**柏崎刈羽原子力発電所 1 号機及び
その他の号機の設備健全性及び
耐震安全性に係る確認状況について**

**平成 2 2 年 5 月
原子力安全・保安院**

柏崎刈羽原子力発電所の安全確認と今後の起動について

原子炉建屋3階のオペレーティングフロアにおけるコンクリート柱の剥落

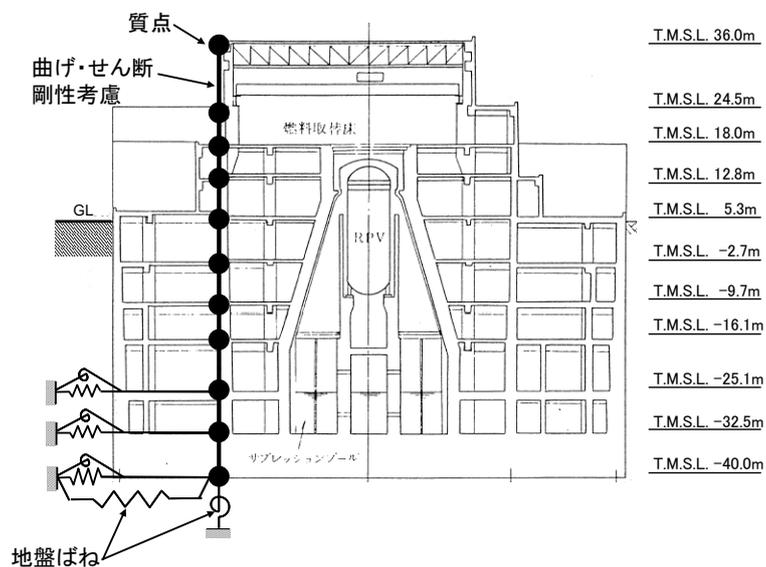
- ・詳細な検討を必要とするひび割れ幅の評価基準値(1.0mm)*を上回るようなひび割れは認められず、耐震性能等の要求性能を損なう損傷は認められなかった。
- ・原子炉建屋3階のオペレーティングフロアにおいて、床面に仮置きされていたシールドプラグが、建屋の柱に衝突したことによる柱のコンクリートの剥落を確認。鉄筋の露出はなく、柱のかぶりコンクリートの範囲での剥落であることを確認。また、衝突を考慮した解析評価により健全性に問題はないことを確認。

原子炉建屋 耐震壁のせん断応力
(東西方向)

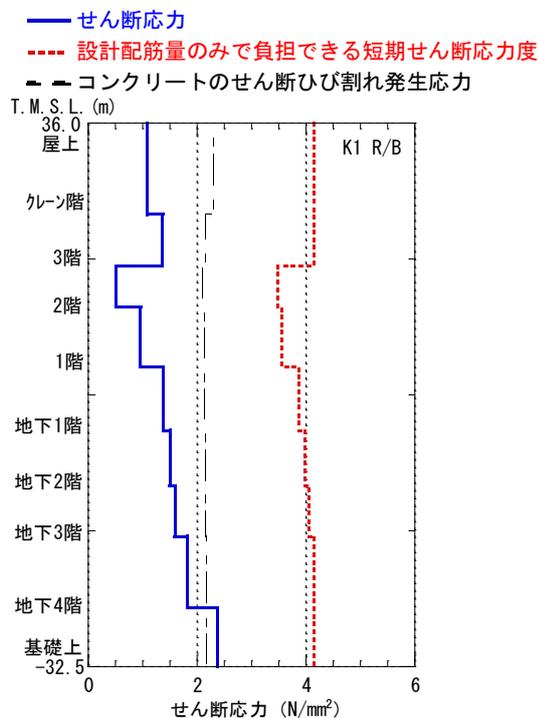
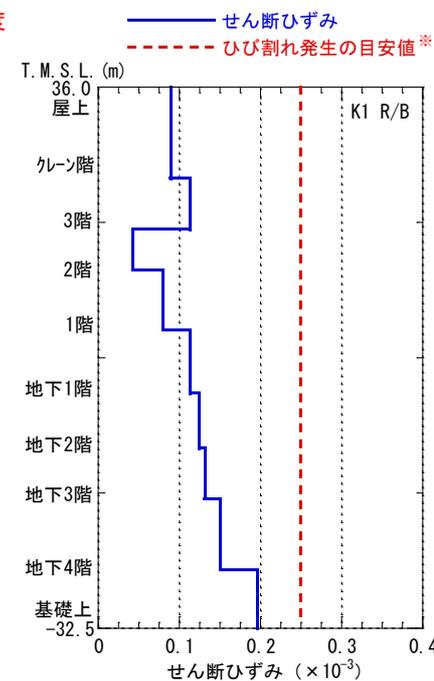
・地震応答解析の結果、耐震壁の各階のせん断ひずみは、ひび割れが発生するせん断ひずみの目安値 (0.25×10^{-3}) を下回ること、せん断応力は設計配筋量のみで負担できる短期せん断応力度を下回ること、屋根トラスの発生応力は、日本建築学会「鋼構造設計規準」による評価基準値を下回ることから、原子炉建屋は中越沖地震に対して概ね弾性範囲であったことを確認。

JNESによる原子炉建屋のクロスチェック解析(例)

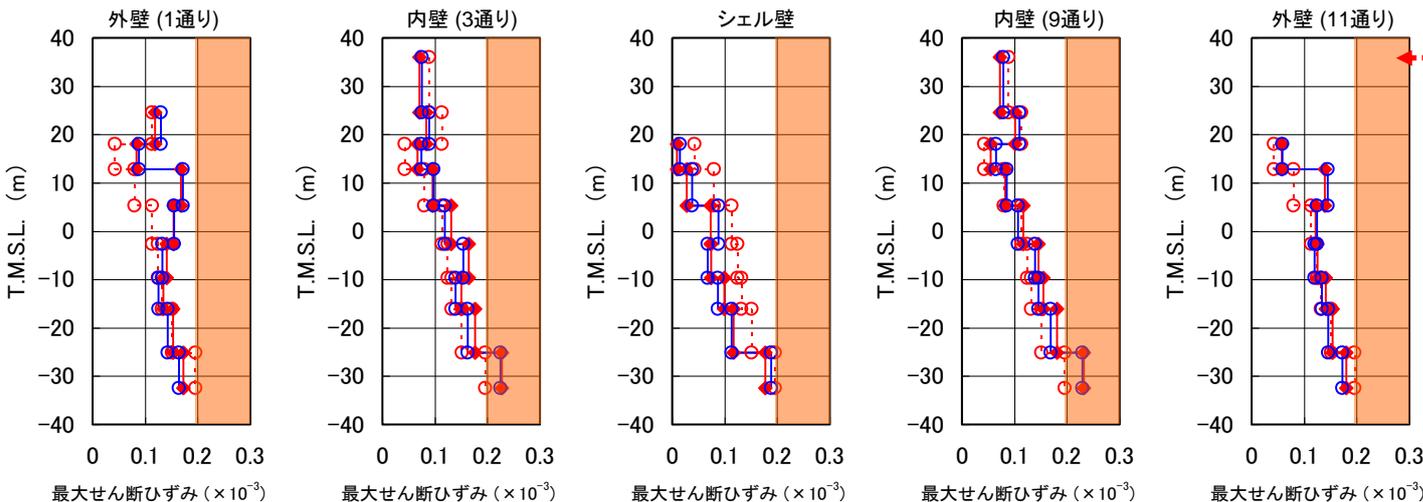
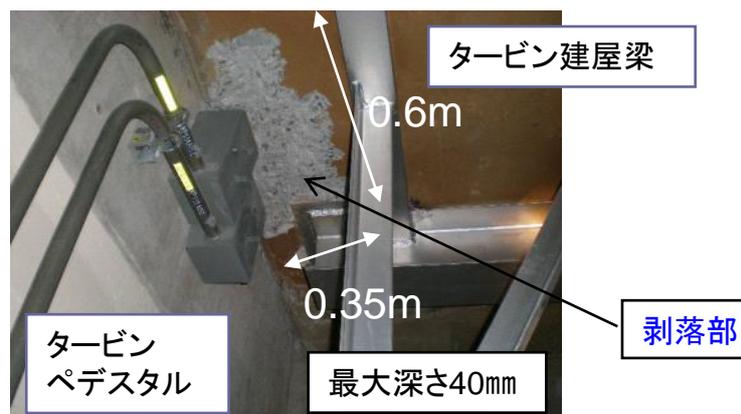
・JNESが東京電力とは異なる解析コード及び解析モデルによりクロスチェック解析を実施した結果、東京電力による原子炉建屋の地震応答解析結果は、JNESの解析結果とほぼ同様であることを確認。

○耐震壁の最大せん断ひずみは、EW方向の地下5階の内壁でひび割れ発生目安値の幅に入る解析結果となったが、その他の壁はひび割れ発生目安値以下。
 ○事業者の多軸モデルのせん断ひずみは、JNESの結果とほぼ同様。

タービン建屋 耐震壁のせん断応力(東西方向)

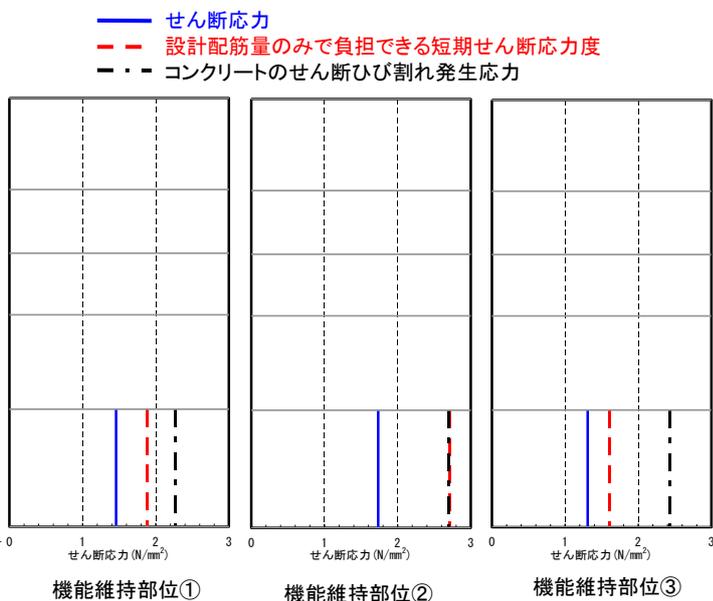
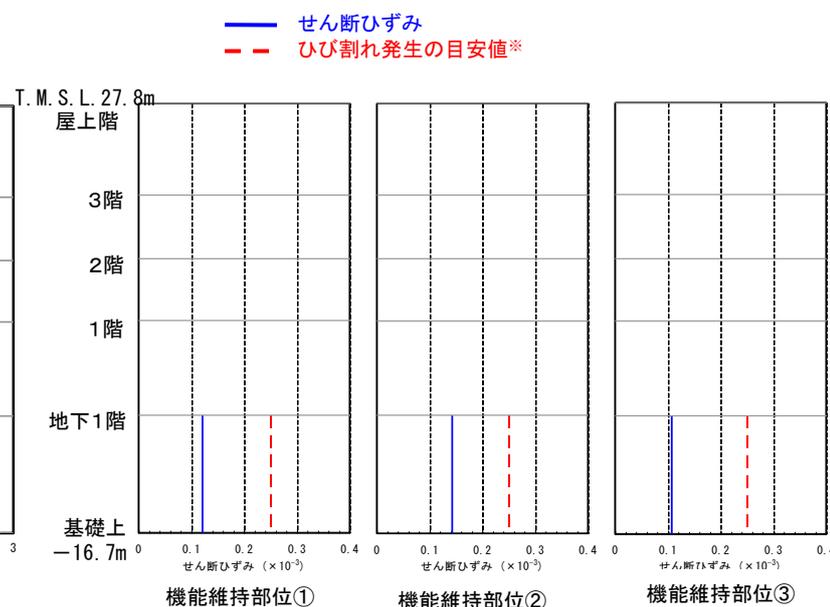
- ・タービン建屋の基礎版上に安全上重要な機器・配管が設置されていることから、基礎版と地下1階床との間の耐震壁を機能維持部位としている。
- ・機能維持部位のせん断ひずみは、ひび割れが発生するせん断ひずみ目安値 (0.25×10^{-3}) を下回るとともに、せん断応力は設計配筋量のみで負担できる短期せん断応力度を下回ることから、タービン建屋の機能維持部位は中越沖地震に対して概ね弾性範囲であったことを確認。

埋設された消火系配管の破損
(機械式継手部が破損した状況)

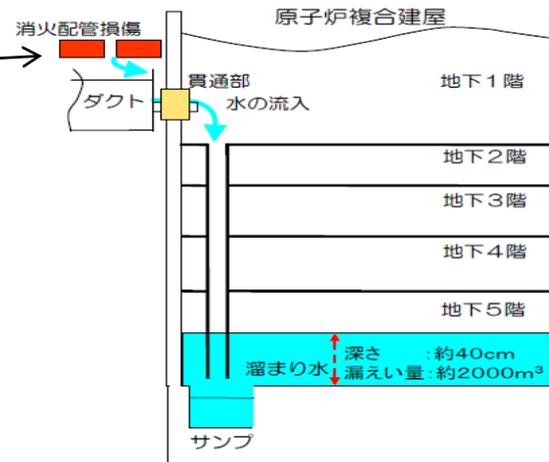
地震により地表面の不等沈下が発生し、地下に埋設された消火系配管が損傷・破断し、消火用水がダクトを通じて1号機原子炉複合建屋地下に流入(約2000m³)し、当該建屋内にあった86機器が水没した。

- 当該検出器の水没については、原子炉安全上重要な設備であることに鑑み、仮に運転中に同様の事象が発生した場合の影響評価を指示。
- その結果、検出器の異常は水没後4日経過して発生しているので即座に機能喪失することはないこと、検出器に異常が発生した場合、原子炉を安全に停止する機構が作動する等により、安全上影響を及ぼすものではないことを確認。
- 当該設備の復旧状況について、設備健全性評価サブWG委員による現地調査を実施し、新たに当該モニタ検出器の周辺に、高さ約20cmの堰が設置され、浸水しにくい構造に変更されていることを確認。

- (対策) 3号機変圧器火災の教訓を踏まえ、消火設備の耐震性を確保するための対策を実施
- 消火系配管を地上化して施設
 - 配管の建物接続部を機械式継手から溶接継手へ変更

2. 点検中のため仮置きしていた機器の転倒・接触（残留熱除去海水ポンプ電動機）

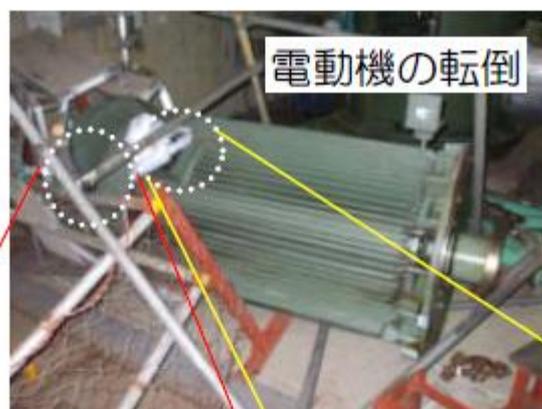
1号機は地震発生時においてプラントを停止して機器の開放・分解点検を実施していたことにより、仮置きをしていた点検対象機器の転倒・接触等の不適合事象が発生し、7機器が影響を受けた。

- 1号機で仮置き機器の転倒等による不適合事象が多く発生したことに鑑み、二次的被害防止の観点から安全上重要な機器やその付近に点検用資材等を仮置きしない手順になっているか、固縛等の手順が整備され現場に徹底されているか等について、重点的に確認。
- その結果、中越沖地震を踏まえ改訂されたマニュアルにおいて、機材の仮置き等を実施する場合は、地震時における影響を考慮して固縛、固定等の処置を行うよう定めており、協力企業に対してもこれらの処置の実施を要求していることを確認。

JNESによる原子炉建屋のクロスチェック解析(例)

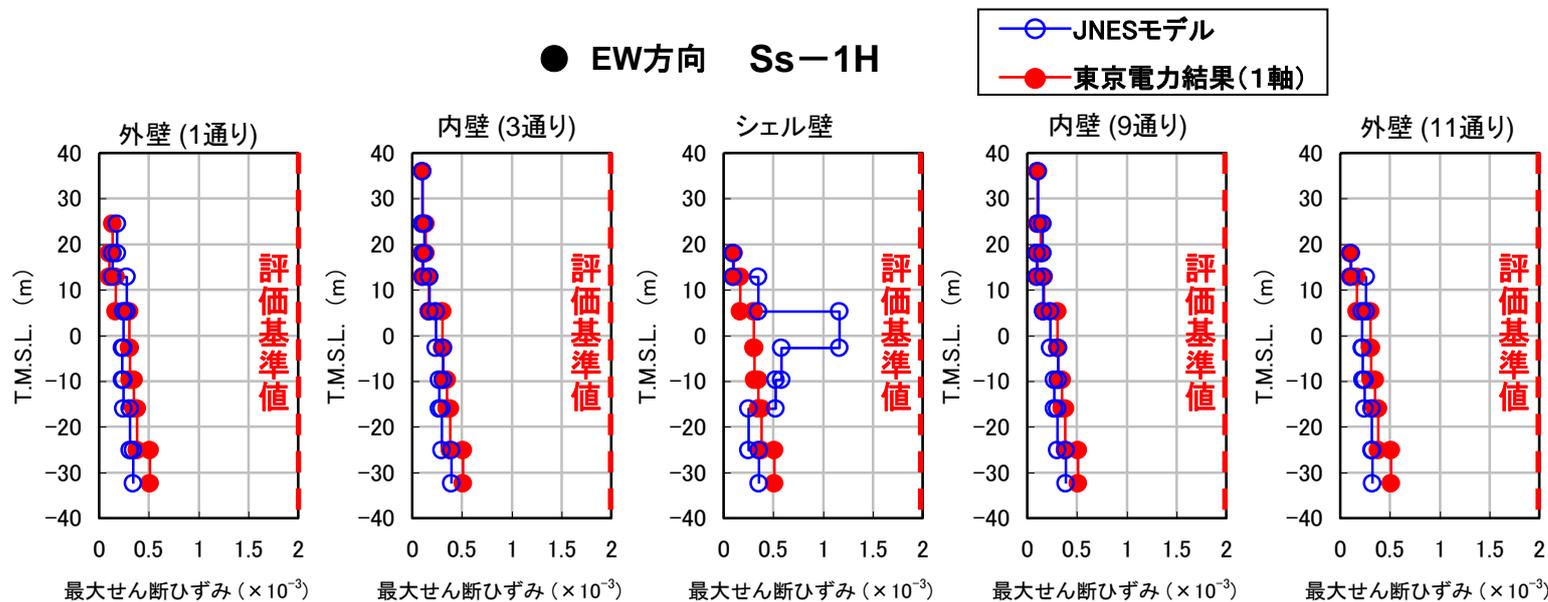
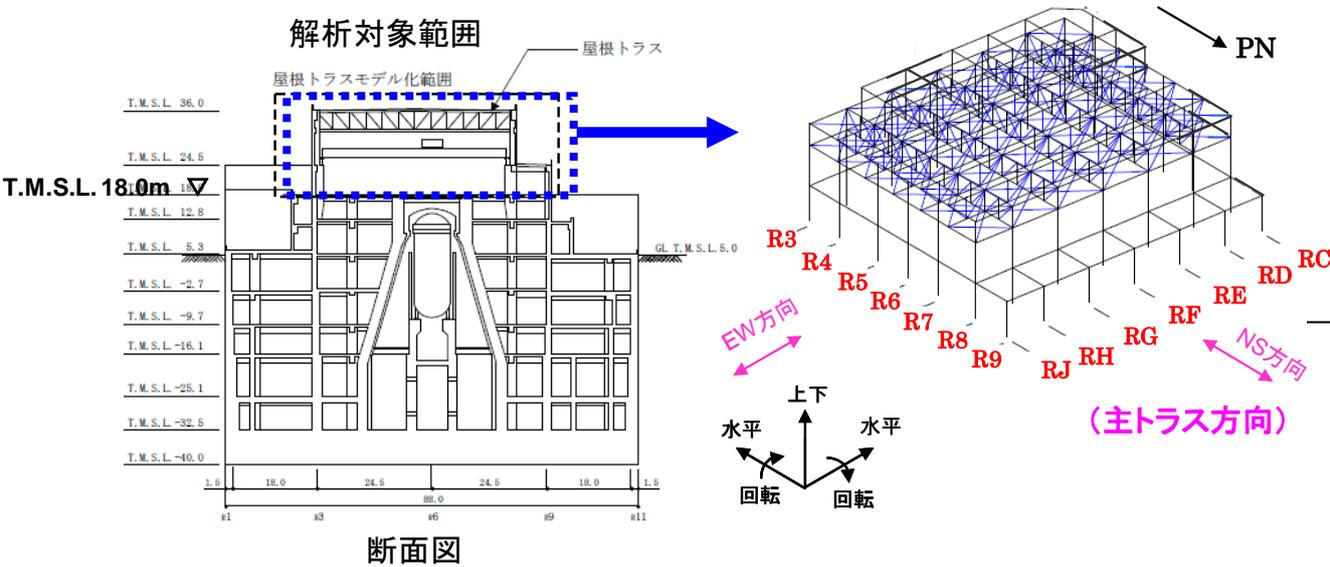
○床の柔性を考慮したJNESの結果は床を剛とした事業者の結果と比較すると、床柔性の影響でシェル壁自体の振動により、シェル壁の断面性能が小さい上層部でひずみが大きくなる結果となった。

○JNESモデルの解析結果は、事業者結果に比べて、シェル壁で大きな応答 (S_s-1H , EW方向、最大: 1.16×10^{-3})を示すが、評価基準値 (2.0×10^{-3}) 以下であることを確認した。

JNESによる原子炉建屋 屋根トラスのクロスチェック解析(例)

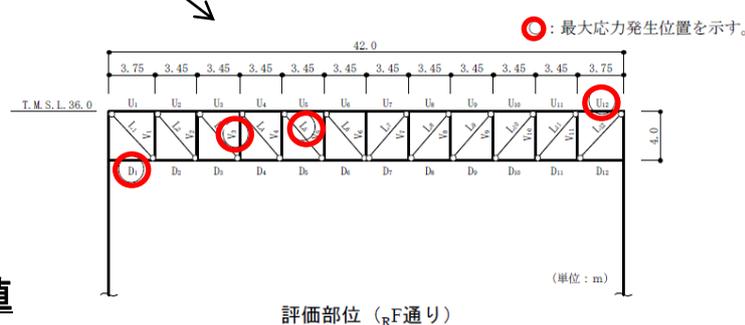
主トラス要素の応力比(発生応力度/許容値)の最大値

(参考1) 基準地震動 S_s による発生値が比較的評価基準値に近い設備の安全性について—排気筒—

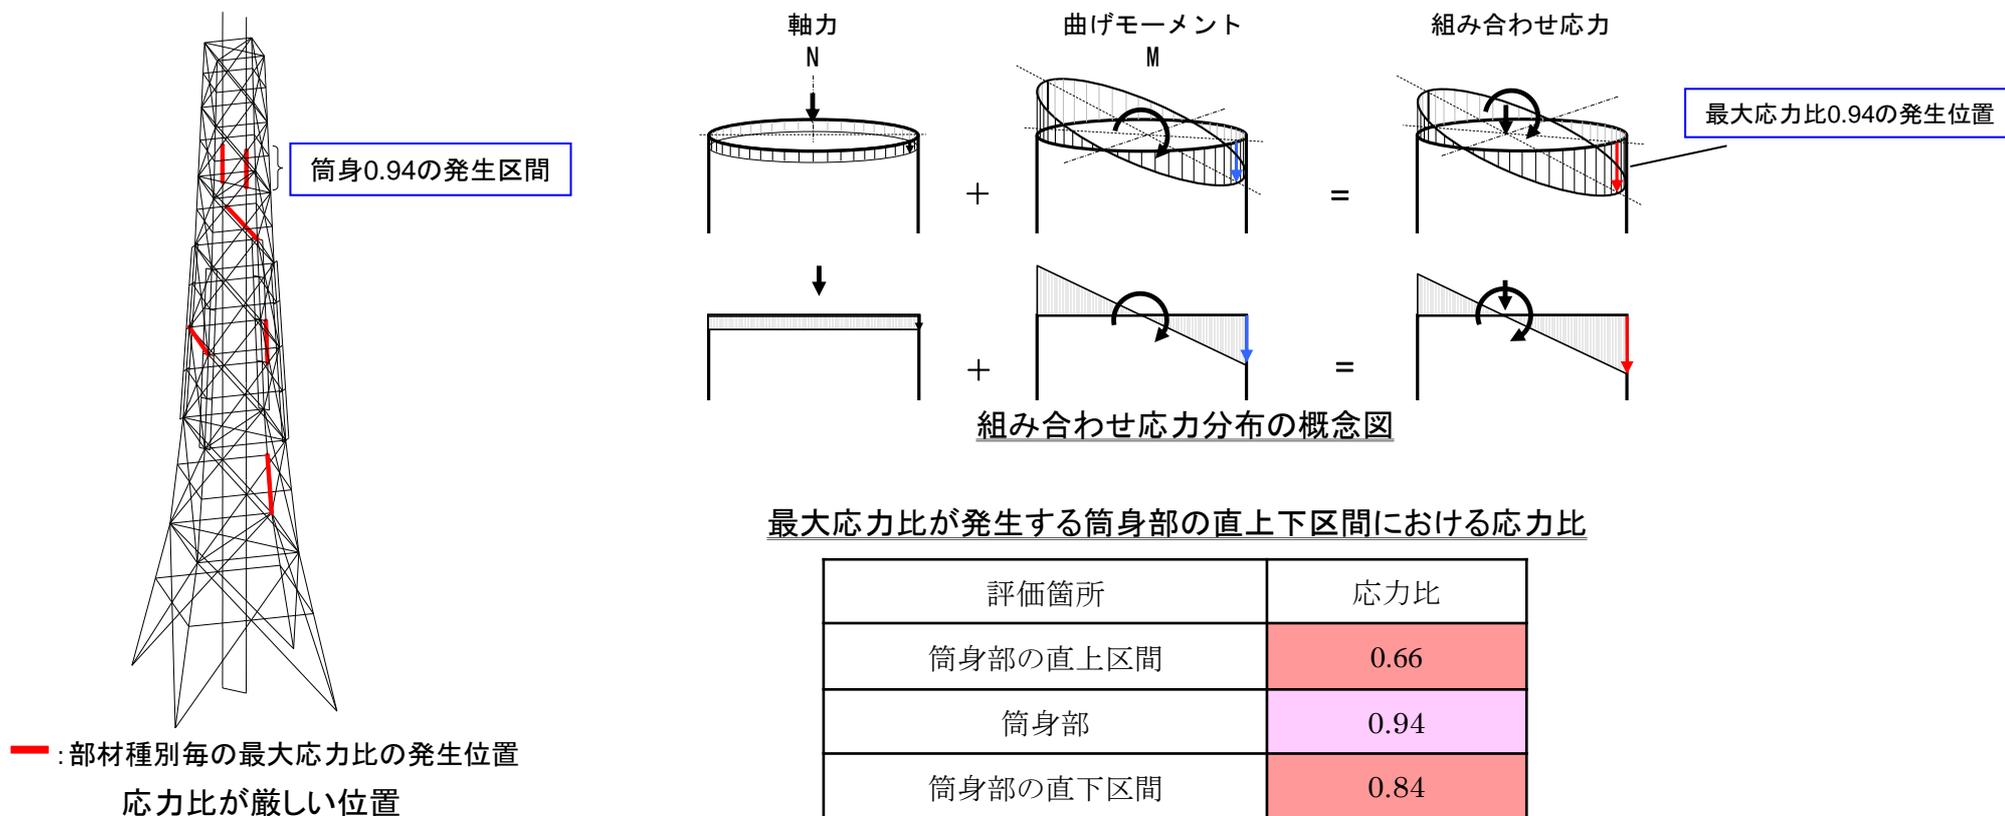
- 最大応力比が発生する直上下区間の筒身部の応力比は、直上部0.66、直下部0.84となり、それほど大きな応力比は認められないことを確認。
- 当該の筒身部は、軸力と地震時曲げモーメントを用いて断面検定をしているが、軸力は小さく、曲げの影響が支配的であるため、断面において、応力比が0.94となる部分は局所的であり、全断面圧縮状態にはないことから、十分余裕のある応力状態であることを確認。

(参考1) 基準地震動Ssによる発生値が比較的評価基準値に近い設備の安全性について—燃料交換機—

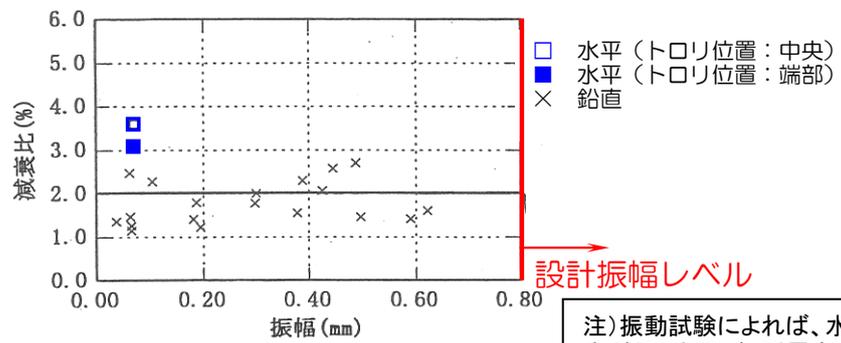
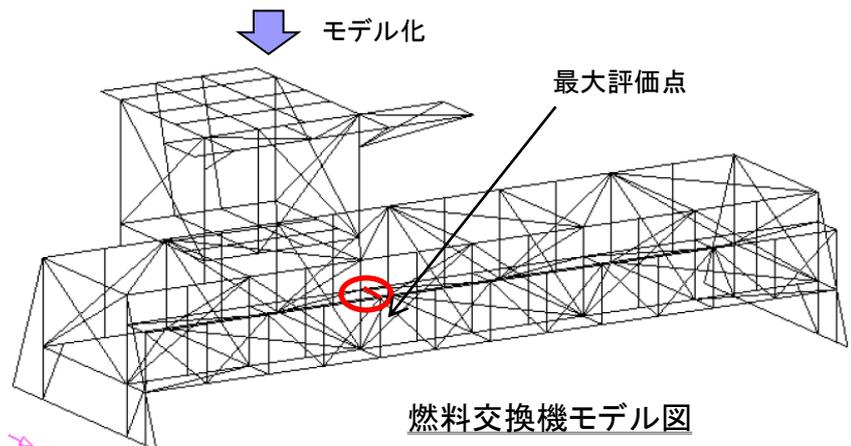
- 応力比が0.7を超える部材は、全体の一部の部材のみであり、燃料交換機全体としては、評価基準値を超える部材はないことを確認。
- 耐震安全性評価では水平方向の減衰定数として2.0%を採用しているが、本検討では、試験により得られている減衰定数3.0%を用いて解析が行われ、発生値は269MPaになること等から、評価基準値に対して余裕のあることを確認。

(参考1) 基準地震動Ssによる発生値が比較的評価基準値に近い設備の安全性について—制御棒・破損燃料貯蔵ラック—

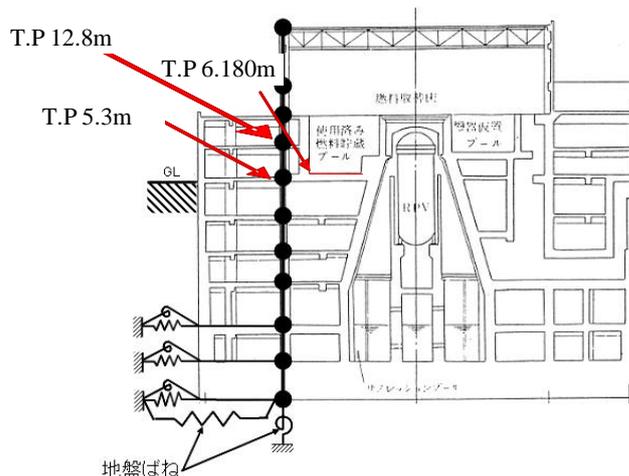
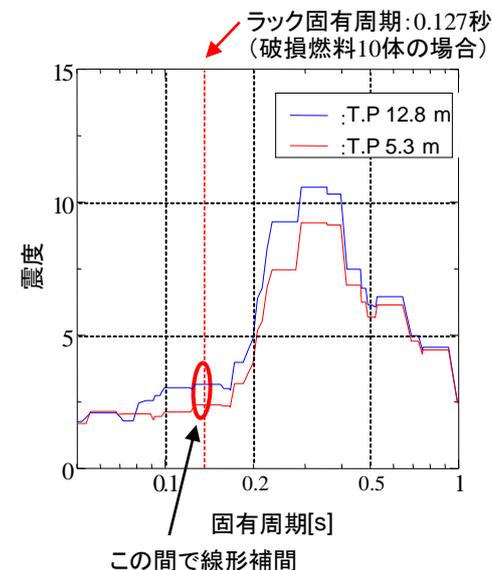
○制御棒・破損燃料貯蔵ラックの設置レベルは6.18mにあるが、耐震安全性評価では、安全側の条件として、揺れの大きい階上(12.8m)の震度を採用。
 ○本検討では、制御棒・破損燃料貯蔵ラックの実際の設置位置を反映し、階上(12.8m)と階下(5.3m)との間の設置レベルで線形補間した震度で解析を行った結果、発生値は83MPaになることから、評価基準値に対して余裕のあることを確認。

(参考1) 基準地震動S_sによる発生値が比較的評価基準値に近い設備の安全性について—中性子束モニタ案内管—

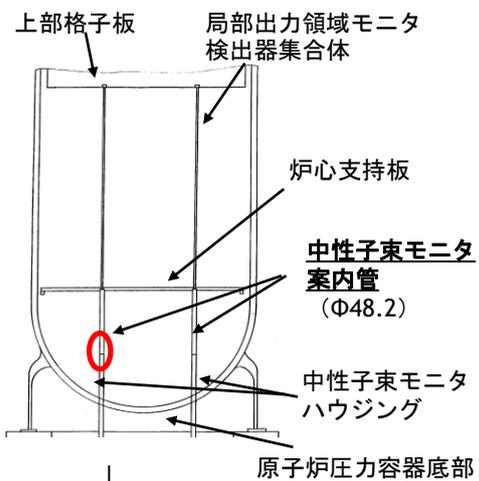
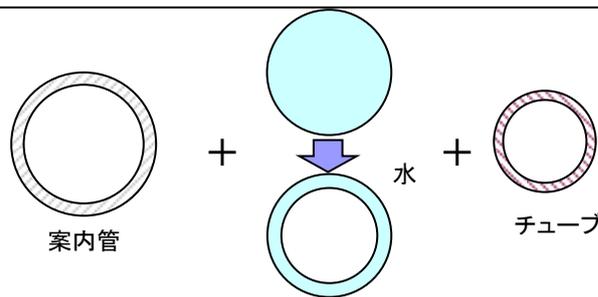
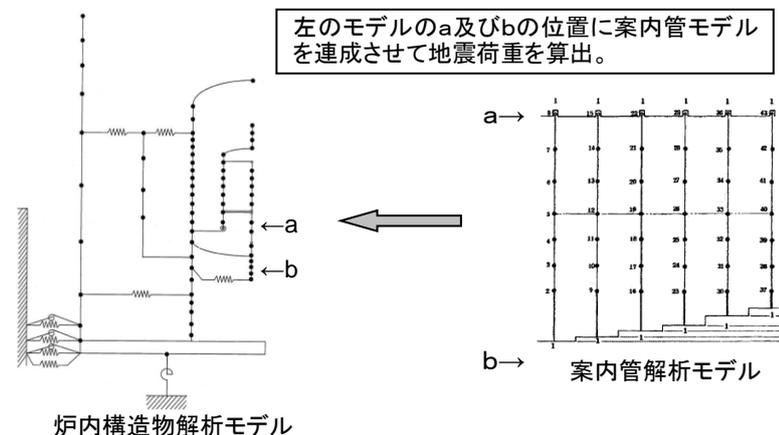
○本検討では、実際の構造を反映し案内管を炉内構造物と連成させたモデルにするとともに、案内管内部のチューブ内に水が無いことからその質量を減じて解析が行われ、発生値は101MPaになることから、評価基準値に対して余裕のあることを確認。

(参考1) 基準地震動 S_s による発生値が比較的評価基準値に近い設備の安全性について—非常用ガス処理系前置ガス処理装置—

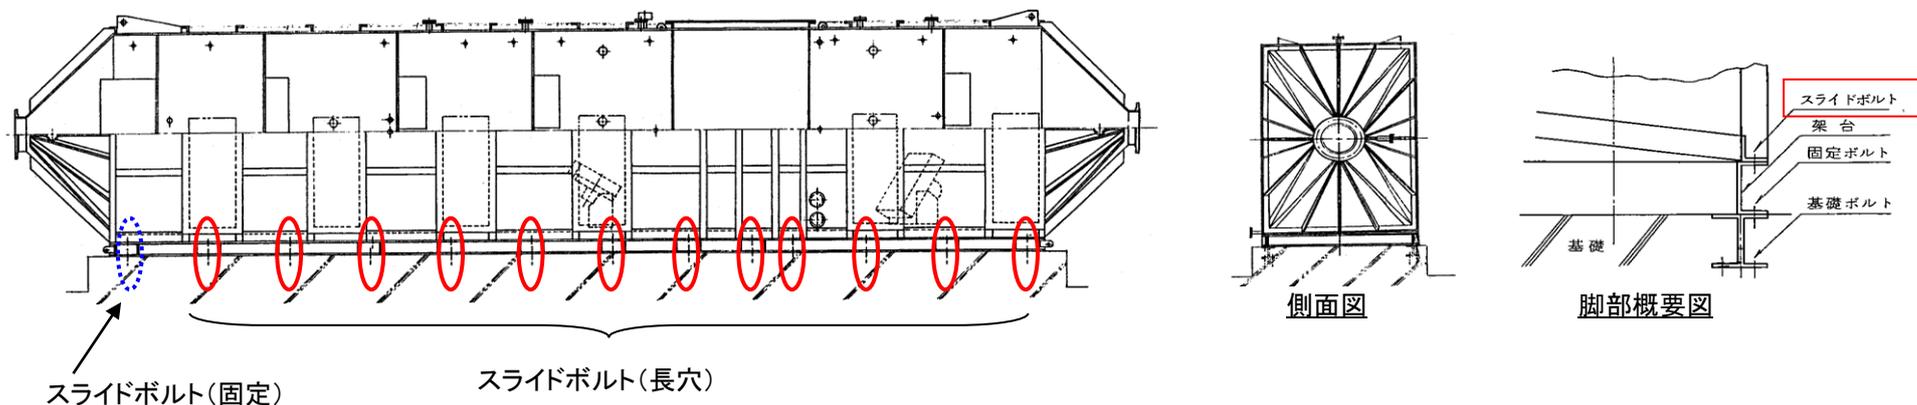
- 非常用ガス処理系前置ガス処理装置のスライドボルトは、処理装置本体とベースとを固定するためのものであるが、耐震安全性評価では、スライドボルトに作用する地震荷重を処理装置本体とベースの合計重量から求めている。
- 本検討では、処理装置本体のみの重量から評価し、発生値は302MPaになることから、評価基準値に対して余裕のあることを確認。
